# Gutachten zur Stilllegung und zum Abbau von Anlagen- teilen des Kernkraftwerks Neckarwestheim Block I (GKN I)

**Antrag auf Erteilung einer Stilllegungs- und 1. Abbaugenehmigung  
(1. SAG) gem. § 7 (3) Atomgesetz (AtG) für das Kernkraftwerk  
Neckarwestheim I (GKN I)**

Erstellt im Auftrag des  
Ministeriums für Umwelt, Klima, und Energiewirtschaft Baden-Württemberg

Filderstadt, November 2016  
FIL-ETP-16-0006-a

**Abbildung 5-1:** Vorgesehene genehmigungstechnische Umsetzung der Stilllegung und des Abbaus von Anlagenteilen des GKN I, entnommen aus /U 7/.

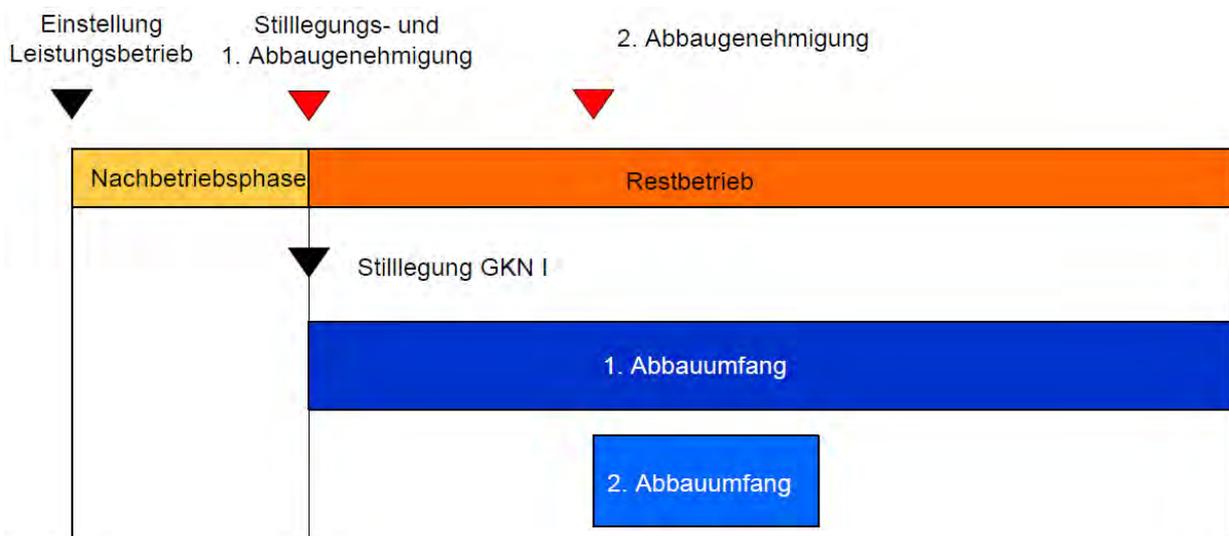
Die Antragstellerin hat für die Stilllegung und den Abbau von Anlagenteilen des GKN I ein Verfahren vorgesehen, das zum derzeitigen Planungsstand zwei Abbaugenehmigungen (AG) vorsieht (siehe auch Abbildung 5-1 in diesem Gutachten).

Das Verfahren wurde so gewählt, dass innerhalb des Durchführungszeitraums der 1. SAG die insgesamt geplanten Maßnahmen bis zur Entlassung der Anlage GKN I aus dem AtG enthalten sind. Der Abbau des Biologischen Schilts, des Brennelement-Lagerbeckens, des Reaktorbeckens und des RDB-Unterteils soll in einer separaten 2. AG erfolgen. Eine Folge dieses Verfahrens ist, dass die Abbaumaßnahmen der 1. SAG und der 2. AG im Reaktorgebäude überlappen. Dieses Verfahren ist zulässig und grundsätzlich durchführbar.

**Abbildung 9-3:** Radiologisch abdeckende Belegung des Depots (1UKT) und Zuordnung der für die Dosisleistung an den Aufpunkten D1-D8 relevanten Containerstellplätze, entnommen aus /U 16/

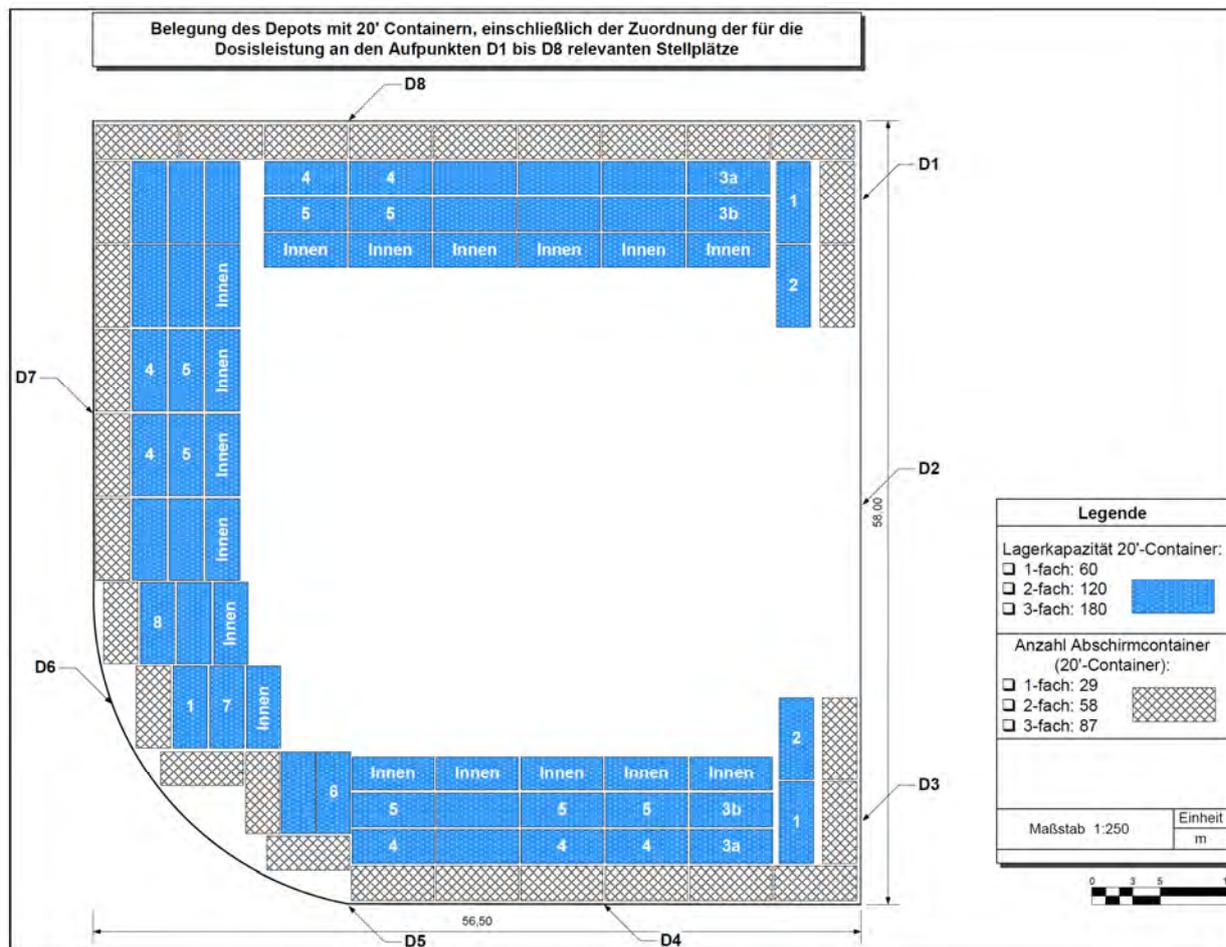
Für alle Aufpunkte, bis auf D2 (vgl. Abbildung 9-3), ergeben die Berechnungen, dass auch bei einer vollen Belegung des Depots eine Dosisleistung von 0,5 µSv/h deutlich unterschritten wird.
